三菱電機ギヤードモータ 定格銘板変更のお知らせ

発行 日付	2021年5月	件 名	三菱電機ギヤードモータ 定格銘板変更のお知らせ	三菱電機 FA 産業機器株式会社 〒819-0192 福岡市西区今宿東1-1-1 TEL (092) 805-3141
----------	---------	--------	----------------------------	---

ギヤードモータ	S-PM ギヤードモータ/EM-A シリーズ
変更前		
変更後

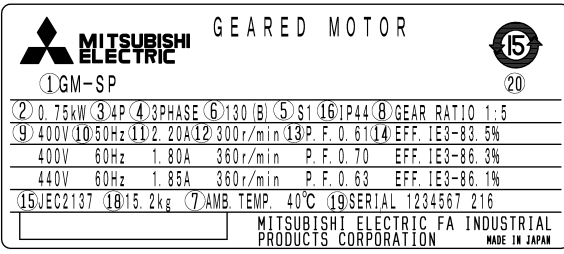
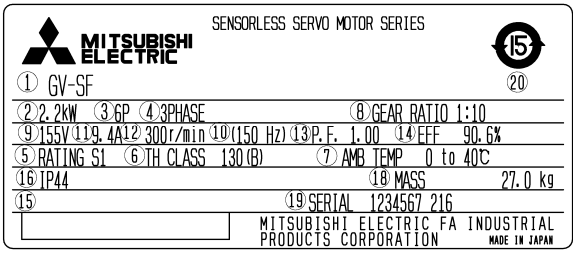
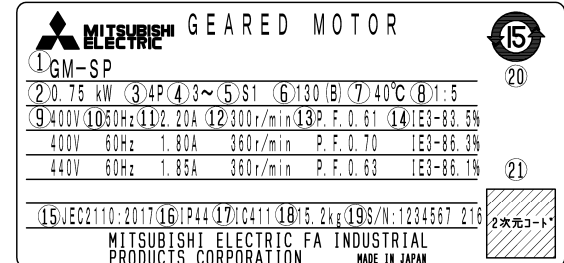
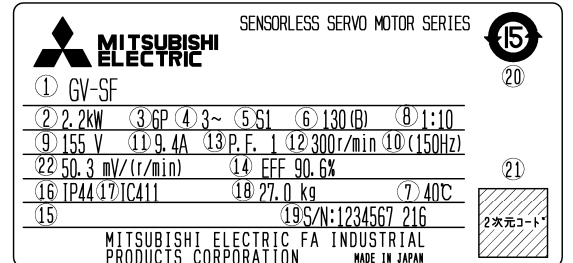
平素より三菱電機ギヤードモータに格別のご高配を賜り、厚く御礼申し上げます。
このたび、原産地管理強化のため2次元コード追加により定格銘板のレイアウトを変更いたします。
今後とも三菱電機ギヤードモータをよろしくご依頼申し上げます。

No.	項目名	変更内容		対象シリーズ			
		変更前	変更後	ギヤードモータ		S-PM	EM-A
				0.1～ 0.4kW	0.75kW 以上		
-	サイズ	63×27 mm	56×27 mm	○	○	○	-
④	相数	3PHASE	3～	○	○	○	○
⑦	周囲温度	AMB.TEMP *°C	*°C	-	○	○	○
		なし		○	-	-	-
⑧	減速比	GEAR RATIO 1:*	1:*	○	○	○	○
⑮	規格(JEC)	JEC2137	JEC2110:2017	○	○	-	-
⑰	冷却方式	なし	IC41*	○	○	○	○
⑱	質量	なし	* kg	○	-	-	-
⑲	製造番号	SERIAL	S/N	○	○	○	○
㉑	コード	1次元コード (バーコード)	2次元コード	○	○	○	○
